TECHNISCHE INFORMATION

Handelsbezeichnung:	Mazda 323, MX-3	Womi	:15/94
Typbezeichnung:	BG, EC	TI-Nr.	:10/94
		Gruppe	:H
		Datum	:15.04.94
		Blatt	:1/3

Kupplung

Geänderte Einbaumaße der **Kupplungsscheibe** und **-druckplatte**.

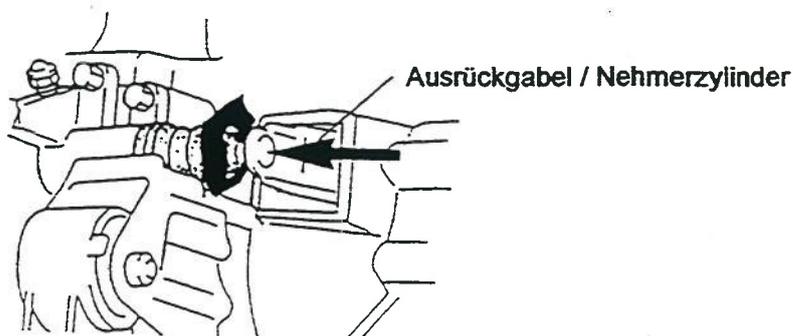
Aufgrund unzureichender Schmierung zwischen Ausrückgabel und Gegenlager in der Kupplungsglocke können bei Betätigung der Kupplung abnormale Geräusche auftreten.

1. Fahrzeug anheben.
2. Untere Motorraumabdeckung entfernen.
3. Gummiabdeckung aus der Kupplungsglocke ziehen und über den Kupplungsnehmerzylinder bzw. Faltenbalg Druckstange zurückstülpen.

4. Ausrückgabel mit Nehmerzylinder-Druckstange zurückdrücken.
